**Avis délibéré de la mission régionale d'autorité
environnementale sur l'aménagement du secteur de
Poutran (pistes et remplacement de télécabine) -
"réhabilitation de la piste Champ Clotury" (création d'une
piste de ski) par SATA Group sur la commune d'Oz-en-
Oisans (38)
(2^e avis)**

Avis n° 2026-ARA-AP-2030N16136

Avis délibéré le 1 juin 2026

Figure 4: Incidences sur les plantes-hôtes de papillons protégés - Source : dossier

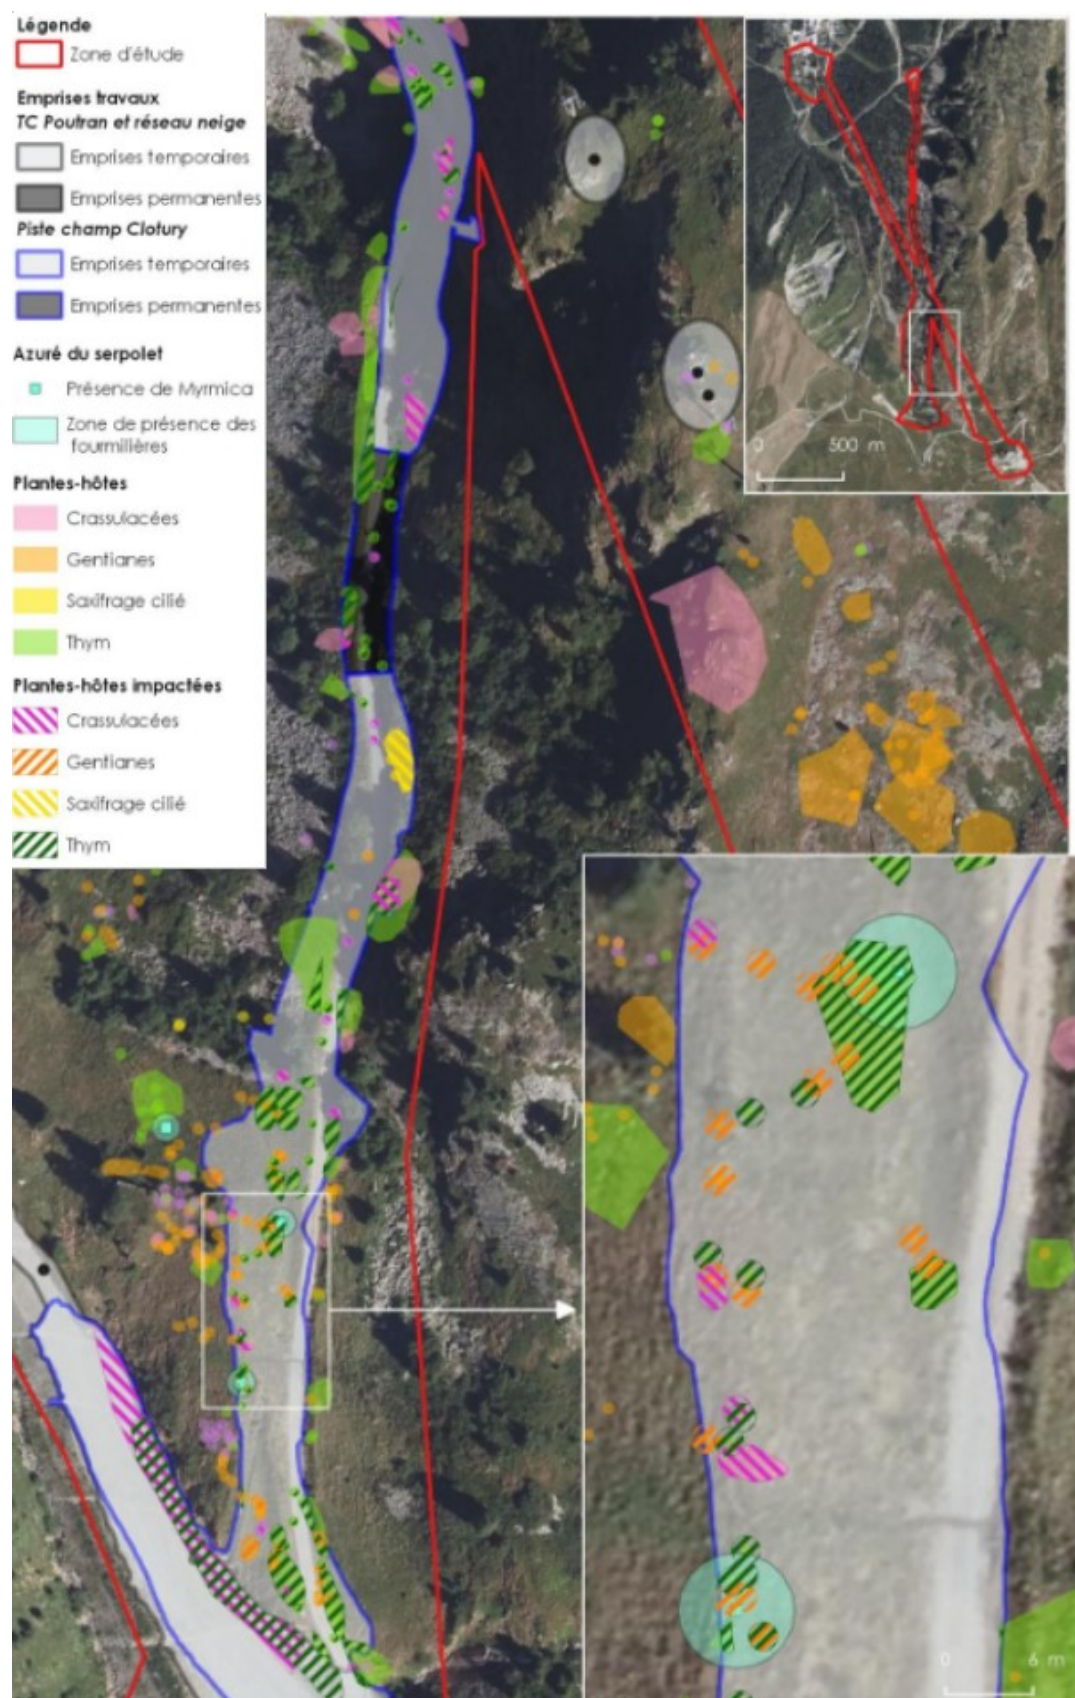
Le dossier considère que les incidences du projet sont permanentes uniquement sur les secteurs de la piste objet de soutènement¹⁵ ; or, les plantes-hôtes de papillons de jour, voire les individus (œufs, chenille) peuvent également être impactés par les terrassements, même temporaires. De manière générale, considérer que les ouvrages permanents sont les seuls à avoir des impacts permanents est une erreur de méthode préjudiciable. Tout terrassement détruisant les sols et la végétation fragile de montagne, comme les modifications d'écoulements des eaux, sont également sujets à impacts permanents. De plus, certains de ces habitats à haute valeur écologique, dont les milieux humides à proximité, sont effectivement peu « réhabilitables »¹⁶.

La mesure de réduction de plusieurs centaines de mètres carrés d'impact sur les plantes-hôtes et d'ensemencement des secteurs terrassés avec des graines de plantes-hôtes (MR6), ne peut être considérée comme réduisant de façon négligeable les impacts sur ces espèces et leurs habitats. Des compensations dédiées sont à prévoir. Il reste nécessaire de compenser également les im-

- **requalifier les impacts de tous les terrassements comme permanents, ceux-ci entraînant la destruction des sols et de la végétation fragile de montagne, des modifications des écoulements des eaux ainsi que des atteintes aux habitats à haute valeur écologique « réhabilitables » ;**
- **compléter l'opération avec une mesure de compensation dédiée aux papillons de jour et à leurs plantes-hôtes.**
